Referanser:  
Dykkar:  
Vår: 21/6905 - 22/32601

## Endringsvedtak med dispensasjon - gbnr 24/154

**Administrativt vedtak:** **Saknr: 470/22**

**Søknadstype:** Søknad om endring av tiltak

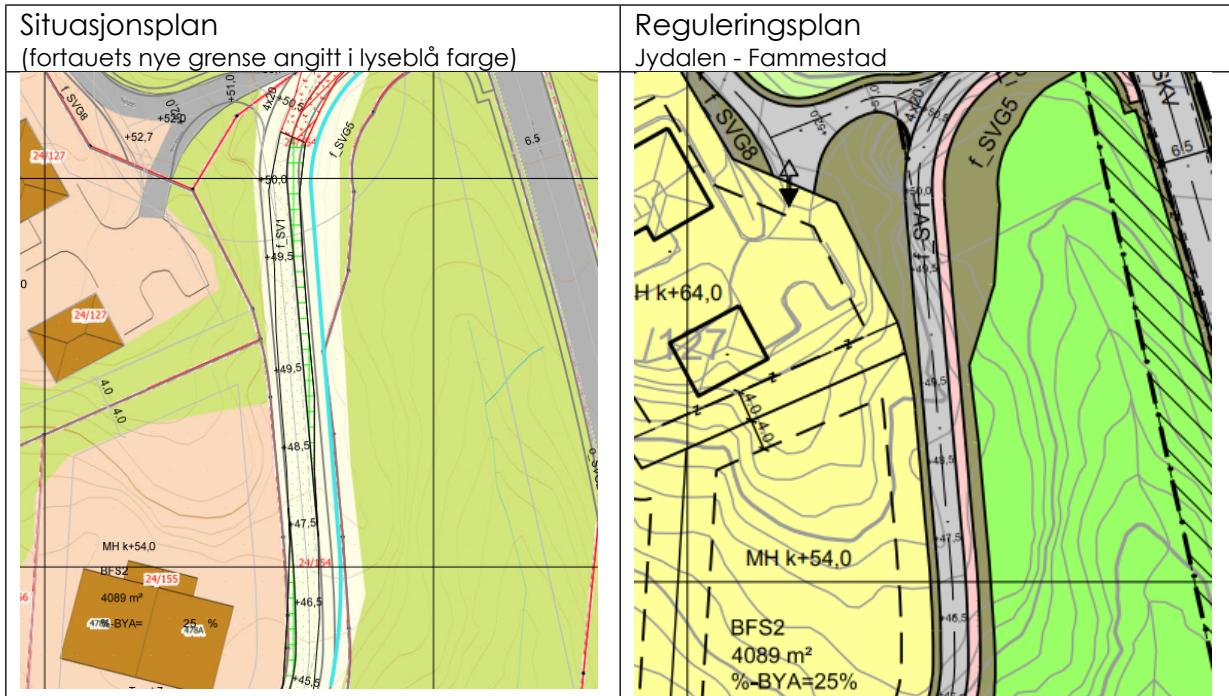
**Søknad om endring av løyve datert 10.01.2022 vert godkjent. Endring inneberer endring av plassering av veg f\_SV1 og fortau f\_SF1.**

Saka gjeld søknad om endring av gitt løyve til oppføring av felles tilkomstveg , jf. vedtak datert 13.09.0217. Endringa gjeld endring av plassering av veg f\_SV1 og fortau f\_SF1 i to strekningar langs vegen - ein helt i starten av innkøyringa til bustadfeltet i nord, og ein helt i sør.

**Det vert gjeve dispensasjon frå reguleringsplankartet for oppføring av f\_SV1, felles tilkomstveg for det regulerte feltet. Vedtaket er heimla i plan- og bygningslova § 19-2.**

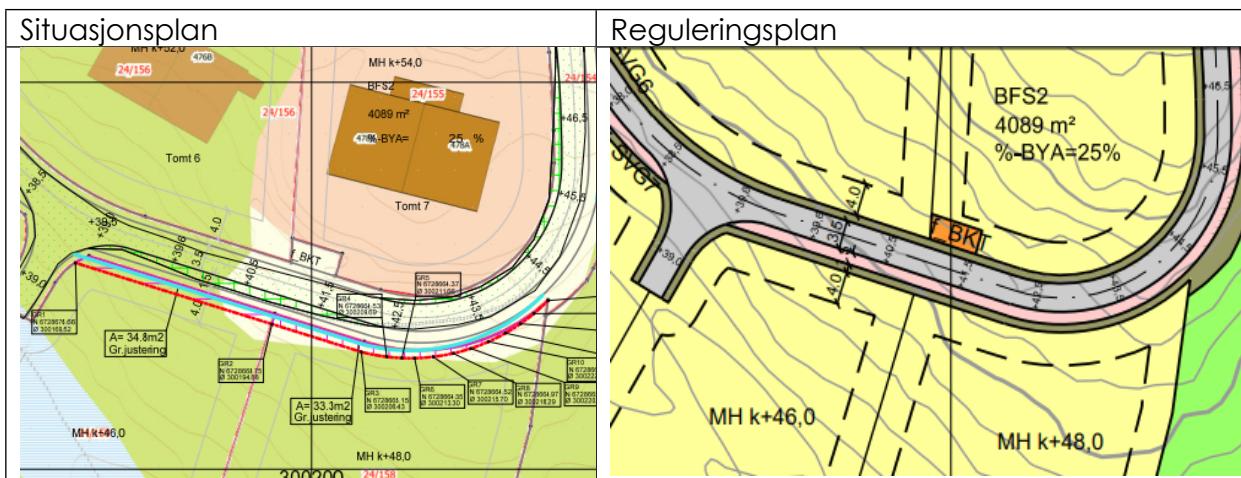
Endringa i nord inneberer at vegen f\_SV1 og fortauen f\_SF1 er flyttet 1,9m øst på det meste, inn på det som i reguleringsplankartet er satt av til «anna veggrunn».

Endringa i sør inneberer at vegen og fortauet flyttast 1,2m mot sør på det meste, inn på det som er satt av til «anna veggrunn» og «bustaden».

I nord inneberer endringa at vegen og fortauet plasserast 1,9 meter inn i området anna veggrunn på det meste. Administrasjonen vurderer at det likevel er nok areal etter vegens nye plassering til å ivareta omsyna bak anna veggrunn.

I sør inneberer endringa at vegen og fortauet plasserast delvis inn på område for bustader. I følgje søker vi de aktuelle tomtanes areal reduserast med i overkant av 30m<sup>2</sup> kvar. Tomtanes storleik etter reduksjonen er høvesvis 1338 m<sup>2</sup> for gbnr 24/158 og 1302 m<sup>2</sup> for gbnr 24/159. Reduksjonen erk etter administrasjonen si vurdering, ikkje stor i forhold til tomtanes storleik. Det er forsett tilstrekkeleg plass til bustader.
